RESOLUCION DIRECTORAL N° 000001-2026-DPHI-DGPC-VMPCIC/MC

Que, el inmueble denominado “Hospicio San Rafael” ubicado en Jr. Conde de Superunda N° 646, 650, 654, 660, distrito, provincia y departamento de Lima, inscrito en la Partida Registral N° 11051841, se encuentra declarado Monumento mediante Resolución Jefatural N° 515 de fecha 11 de agosto de 1989 y publicada en el Diario El Peruano el 15 de octubre de 1989. Asimismo, se emplaza dentro de los límites de la Zona Monumental de Lima, declarada mediante Resolución Suprema N° 2900-72-ED de fecha 28 de diciembre de 1972 y publicada en el Diario El Peruano el 23 de enero de 1973;

DIRECCIÓN DE PATRIMONIO HISTÓRICO INMUEBLE			
Plano: DETERMINACIÓN DE SECTORES DE INTERVENCIÓN			
Ubicación:	JR CONDE DE SUPERUNDA 646,650,654,660. LIMA	Distrito:	LIMA
		Provincia:	LIMA
		Dpto:	LIMA
Fuente:	Plano base proporcionado por el administrado		
Condición:	Monumento declarado con Resolución Jefatural N° 515 de fecha 11 de agosto de 1989		
Fecha:	Ene 2026	Dibujo:	JJC V
	Escala:	1/200	Expedientes:
			2025-0122971
		Lámina:	DSI-001-2026

ARTÍCULO 3º.- La aprobación de la Determinación de Sectores y Grados de Intervención en el inmueble en mención se efectúa respecto al siguiente Plano DSI 001-2026, que forma parte de la presente Resolución.

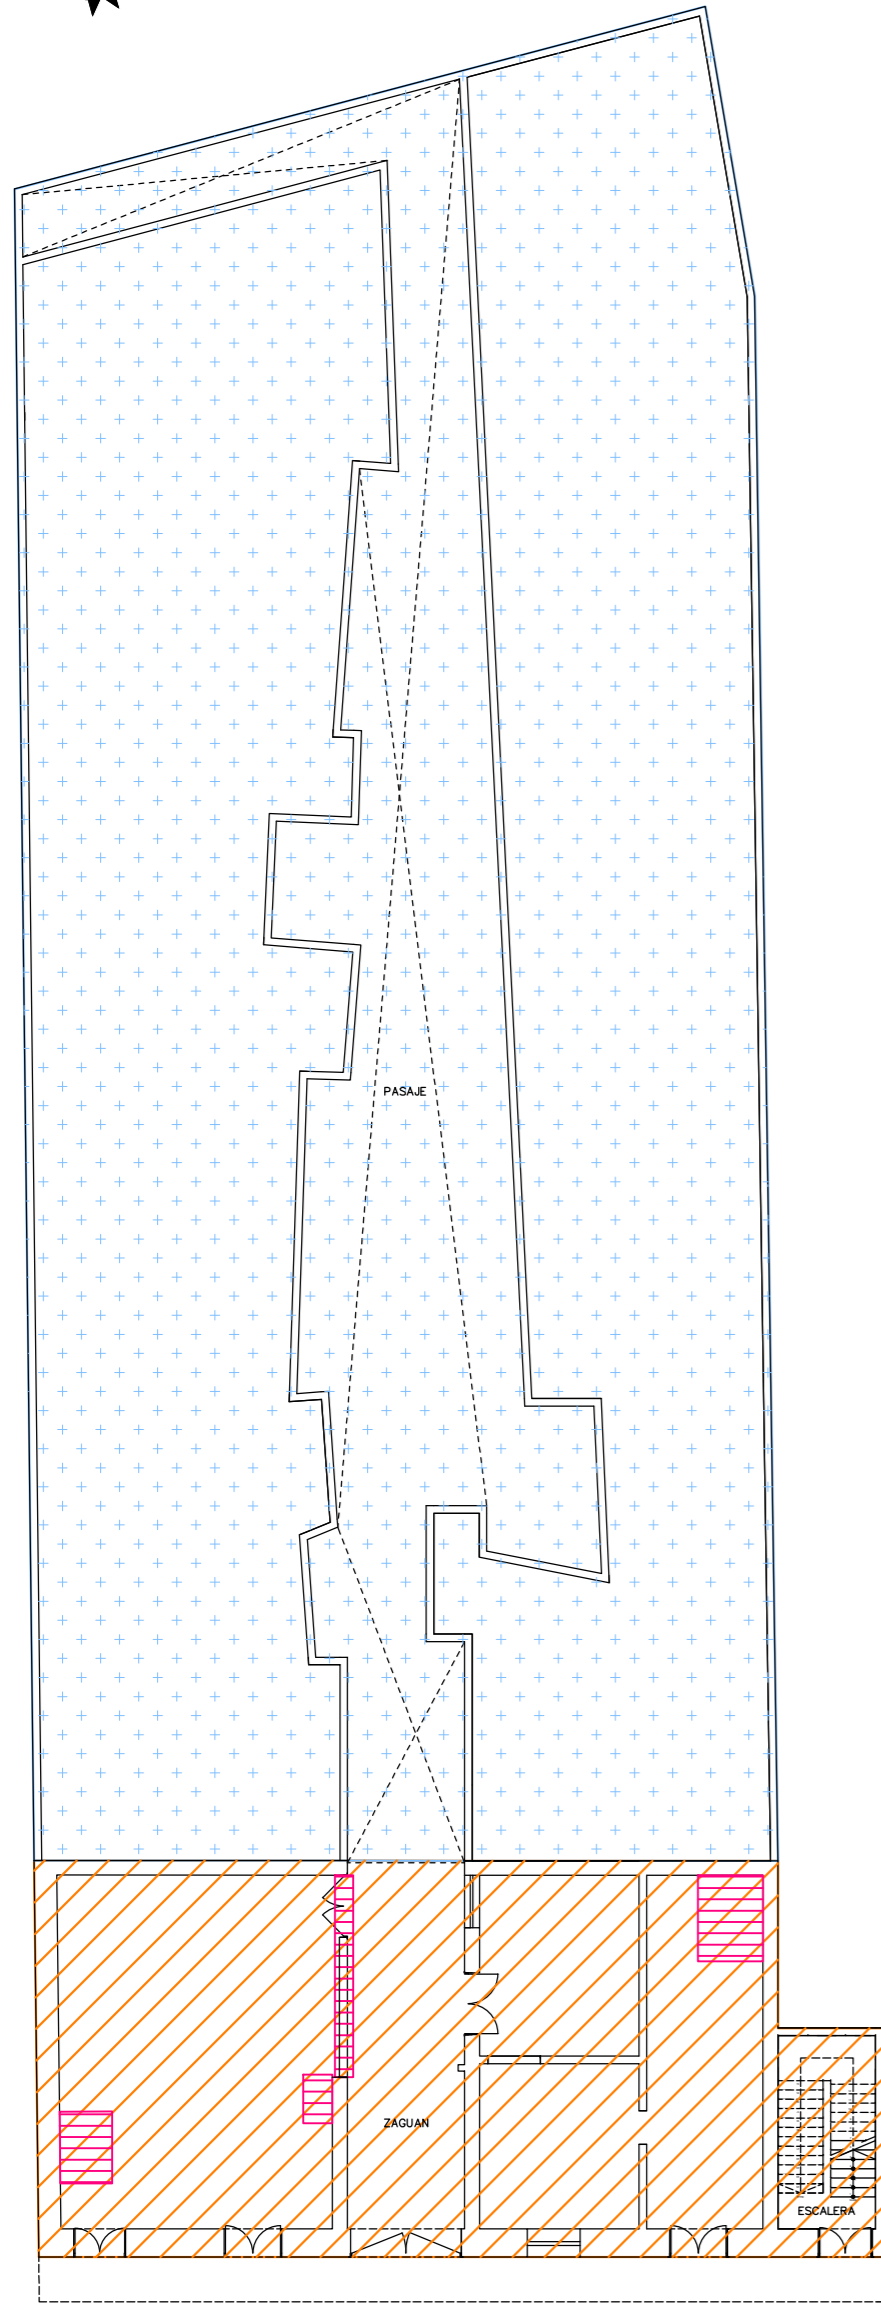
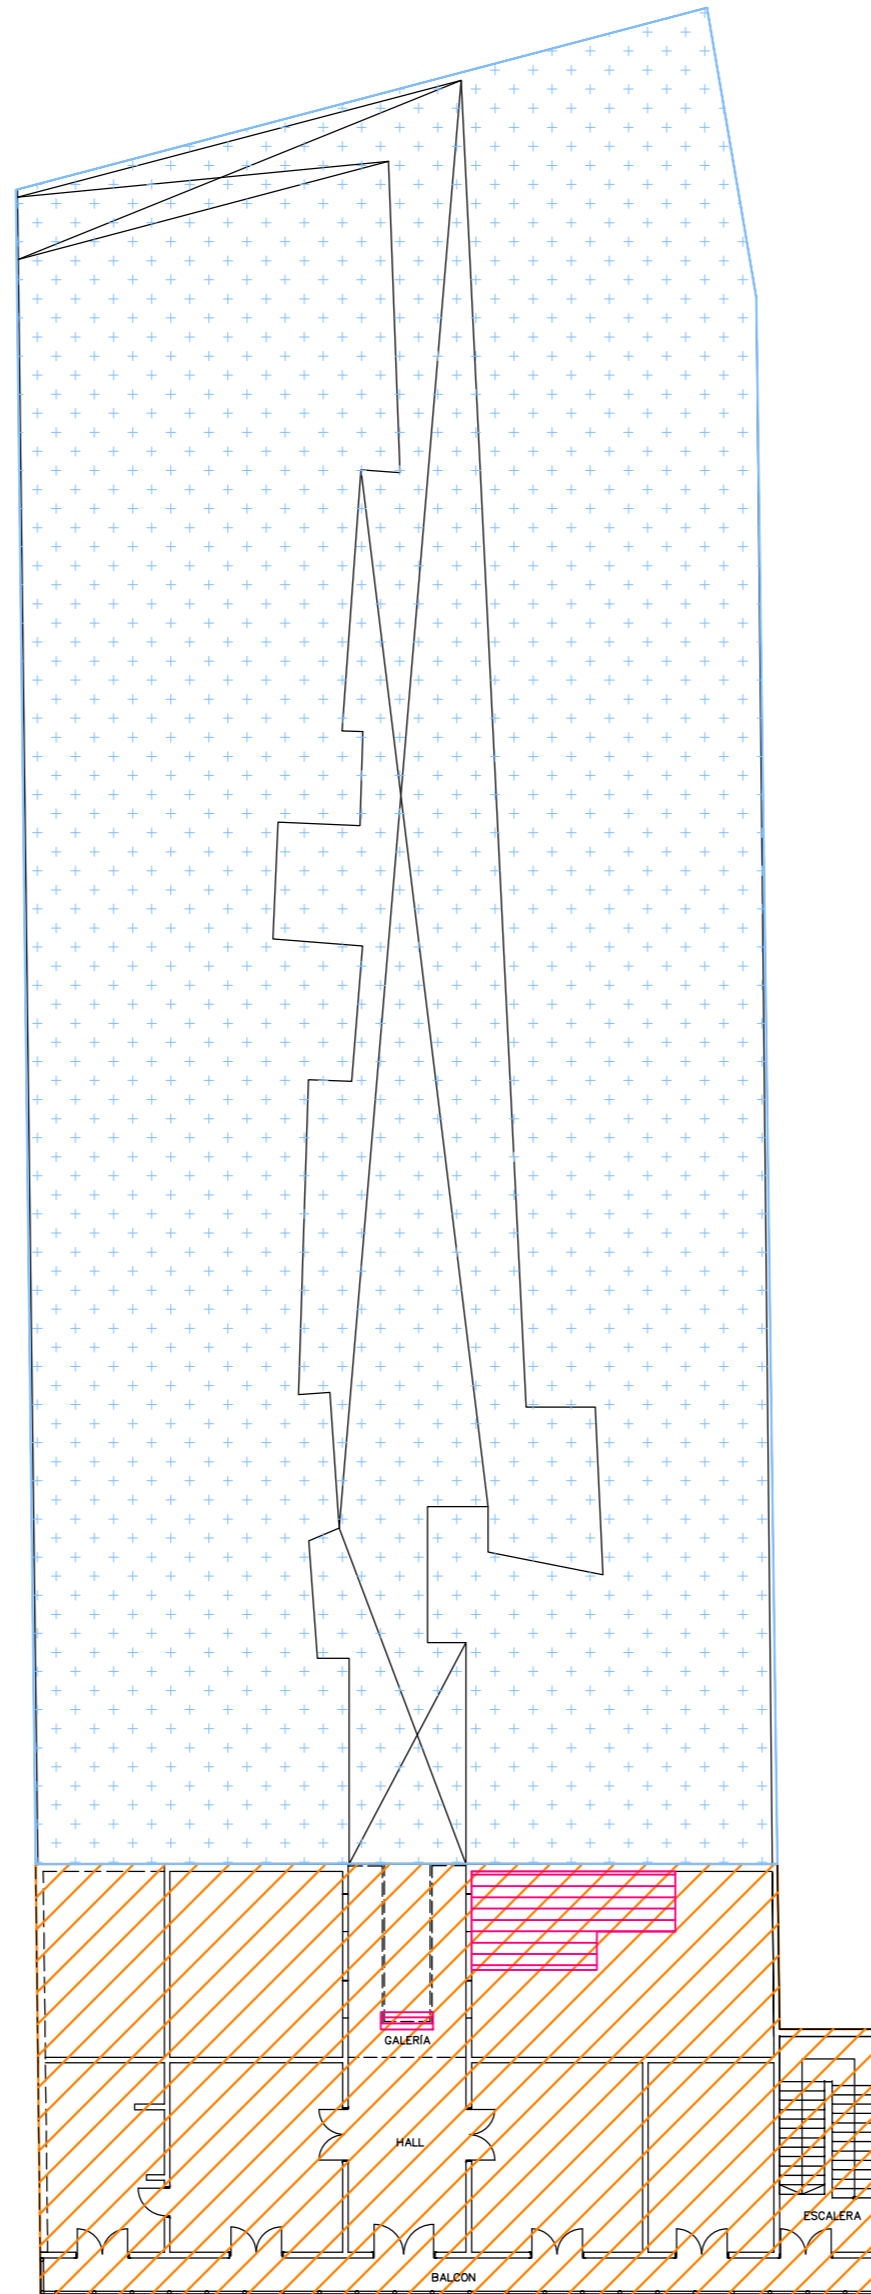
Que, mediante Oficio N° D00542-2025-MML-PROLIMA-SPGRS, registrado con expediente N° 2025-0204682 de fecha 30 de diciembre de 2025, PROLIMA, mediante el cual presenta la contrapuesta de DSI, adjuntando el plano con las modificaciones propuestas. Asimismo, manifiesta su conformidad con los dos grados de intervención planteados, sin embargo, argumenta lo siguiente: *que existen tabiquerías de tipo desmontable en algunas áreas dentro del sector determinado con Grado 1 (en la primera crujía) donde se está proponiendo removerlas por no pertenecer a la construcción original del predio, es decir, asignarlas dentro del sector de Liberación. Además, se optó por delimitar los Grados de intervención en la primera crujía (Grado 1) sombreando solamente los muros, mas no las áreas. Fuera de ello, todo está conforme;*

Que, en respuesta al Oficio N° D00542-2025-MML-PROLIMA-SPGRS remitido por PROLIMA, se precisa que, en el marco de lo dispuesto en la Resolución Directoral Nacional N° 105/INC, se encuentra permitida la liberación de elementos contemporáneos añadidos que no formen parte de la fábrica original y/o que no respeten la composición original del inmueble. Sin embargo, en relación con la asignación del Grado 1 únicamente a los muros y no a la totalidad de las áreas de determinados ambientes, corresponde señalar que la Determinación de Sectores de Intervención se aplica al ámbito integral del Monumento, es decir, a la totalidad de su área;

DETERMINAR los Sectores de Intervención Integral para el citado inmueble, en aplicación a lo dispuesto en las Resoluciones Directorales Nacionales N° 105/INC y N° 578/INC de fechas 26 de enero y 12 de abril de 2006, respectivamente, considerando los siguientes sectores y grados de intervención:

a) Intervención Grado 1.-

Primer Nivel. La fachada integral del inmueble hacia Jr. Conde de Superunda (recuperación de las dimensiones y proporciones originales de los vanos), la escalera de acceso al segundo nivel, el zaguán y los ambientes que conforman las dos

Segundo Nivel. Para la totalidad de la fachada de la edificación, las áreas comunes correspondientes al hall y la galería, así como los ambientes interiores que integran las dos primeras crujías hacia la fachada.

b) Intervención Grado 3.-

Para el sector conformado por las unidades de vivienda de factura contemporánea, ubicado posterior a las dos crujías asignadas con Grado 1.

Liberación.-

Se permite la liberación de tabiquería y/o elementos contemporáneos que no forman parte de la composición original del inmueble.
